**IMPIANTO PER IL TRATTAMENTO E RECUPERO DEI RIFIUTI NON PERICOLOSI
SITO INDUSTRIALE DI TOSCANELLA DI DOZZA**

Procedura per il Provvedimento Autorizzatorio Unico Regionale (PAUR)

**RELAZIONE DI RISCONTRO ALLA RICHIESTA DI INTEGRAZIONI
TRASMESSA DA ARPAE AAC METROPOLITANA CON NOTA
PROT. NUM. 119766/2023 DEL 10/07/2023**

Figura 4 – Stralcio dell'elaborato AIA 3A – *Planimetria delle emissioni in atmosfera*

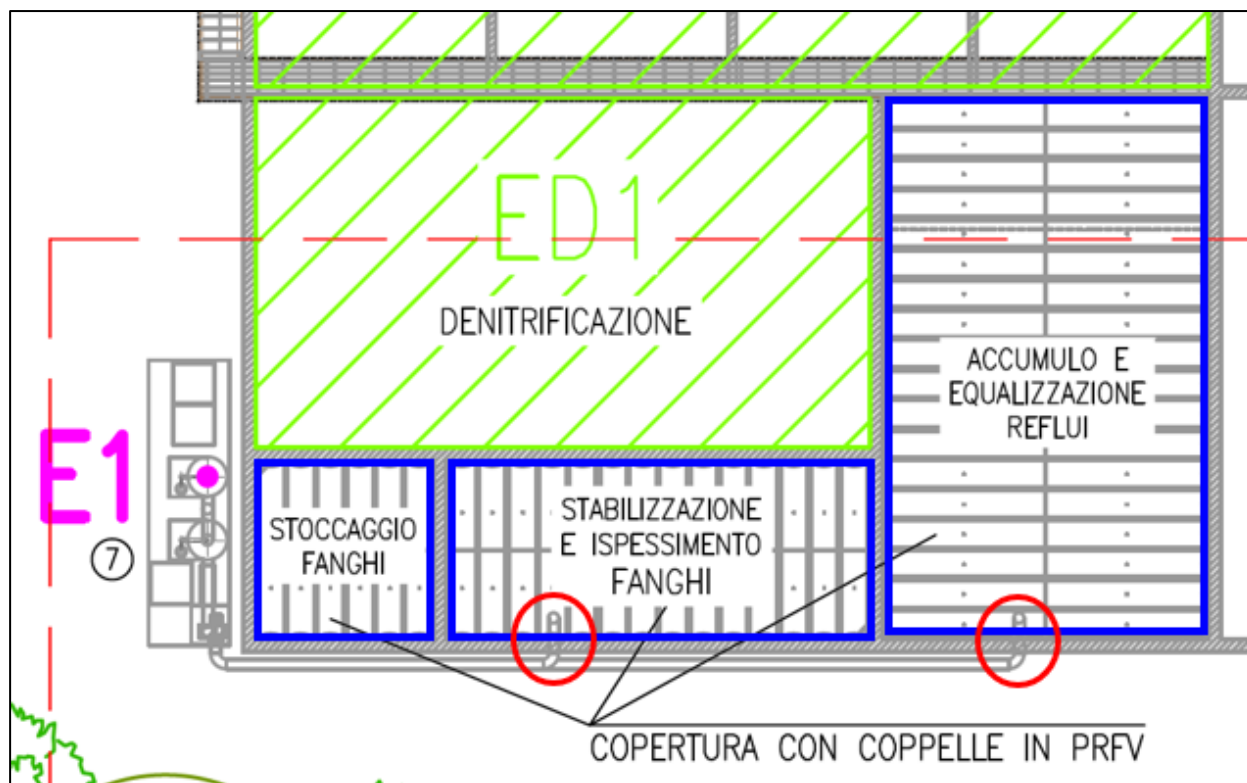
● **chiarire in maniera univoca quali sono le fasi del processo sottoposte ad aspirazione e convogliamento all'emissione in atmosfera, dandone evidenza anche nel relativo elaborato planimetrico;**

- Fase A4.4 – Accumulo ed equalizzazione: la **vasca di accumulo e equalizzazione reflui** sarà chiusa e aspirata;
- Fase A4.9 – Stabilizzazione e ispessimento fanghi: la **vasca di stabilizzazione e ispessimento fanghi** e la **vasca di stoccaggio fanghi** saranno chiuse e aspirate.

Per maggior chiarezza si riporta di seguito uno stralcio dell'elaborato AIA 3A – *Planimetria delle emissioni in atmosfera* con l'indicazione (con bordo blu) delle vasche soggette a convogliamento delle emissioni:

Contestualmente alla presente Relazione si trasmette l'elaborato AIA 3A – *Planimetria delle emissioni in atmosfera* aggiornato al fine di esplicitare con maggior chiarezza le vasche chiuse e aspirate e il tracciato del sistema di aspirazione e convogliamento.

Figura 17 - Schema di messa a dimora per area identificata dal N.1

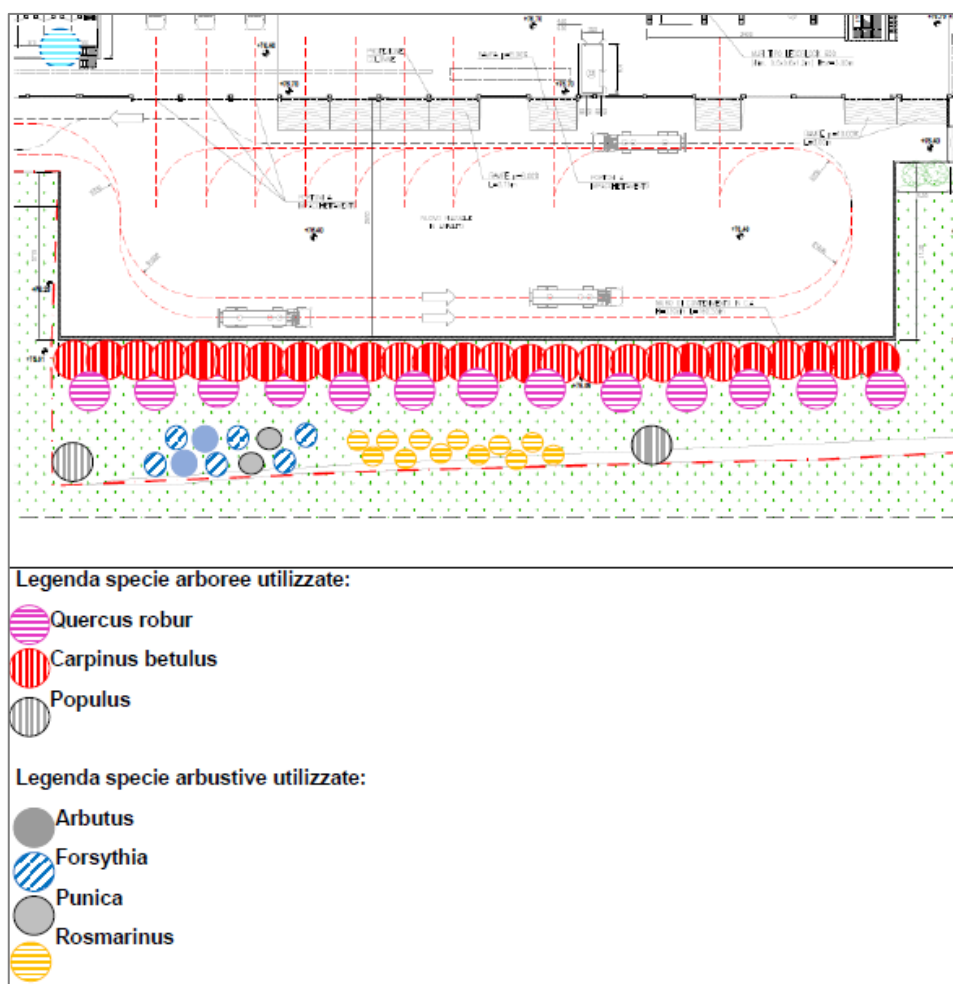
13. Rivedere il **progetto di sistemazione a verde** prevedendo masse vegetali arboreo-arbustive con sviluppo più consistente e compatto utilizzando anche le aree previste a prato. Si ritiene necessario che il

verde debba maggiormente assolvere alla funzione di schermo dell'impianto (mitigazione paesaggistica ed atmosferica): il progetto del verde, invece, prevede un impianto con funzione più decorativa che schermante. Inoltre, in relazione alla disponibilità di spazio, si chiede di verificare la possibilità di incrementare/integrare la vegetazione già presente sul lato ovest dell'impianto e attorno alle vasche di sedimentazione poste a sud.

Il progetto del verde è stato rivisto al fine di rispondere maggiormente alla funzione di schermo dell'impianto, si rimanda alla seguente documentazione aggiornata:

Facendo riferimento alla Figura 17, i sesti d'impianto prevedono la disposizione a gruppo del *Populus* e del *Quercus* e del *Caprinus* con sesti di 8 m fra loro, mentre per gli arbusti si considera 1 metro fra gli *Arbutus* sempre con disposizione a quinconce con la *Forsythia* e 2 metri per i *Punica* sempre con disposizione a quinconce con la *Forsythia*.

A completamento lungo il confine si posiziona un'area di rosmarino con distanza di 1 metro fra le piante.

Figura 21 – Posizione dei pozzi censiti nel database regionale [Fonte: <https://servizimoka.regione.emilia-romagna.it/mokaApp/apps/geg/index.html>]

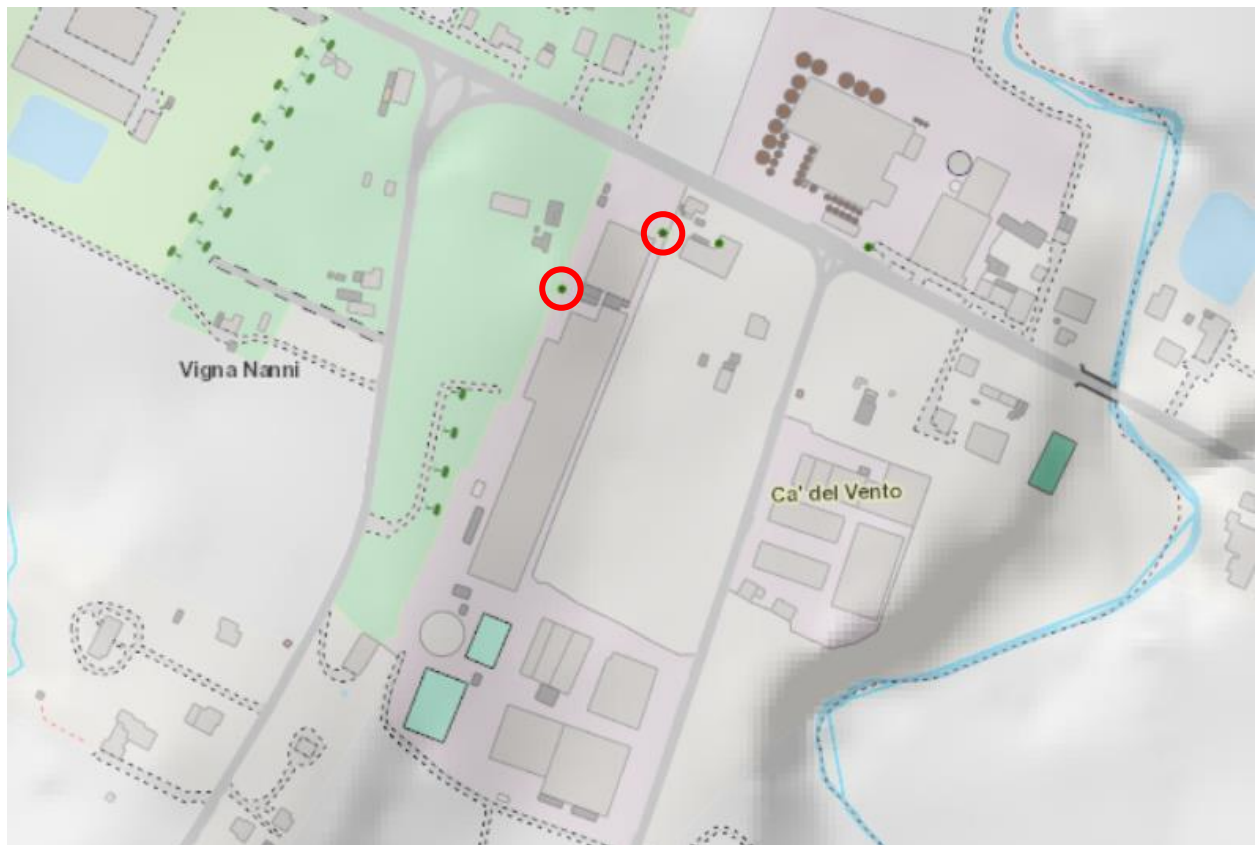
20. Si chiede di verificare la presenza, nel sito industriale di pozzi censiti nel database regionale. Si ricorda che la tipologia di attività in oggetto richiede l'adozione di quanto previsto nel PTA Regione Emilia-Romagna in materia di tutela qualitativa della risorsa idrica.

Nel database regionale risultano censiti 2 pozzi, realizzati nel 1971 e profondi rispettivamente 75 m e 140 m, come indicato nell'immagine seguente:

Il proponente non ha trovato nel sito nessuna evidenza dei suddetti pozzi.
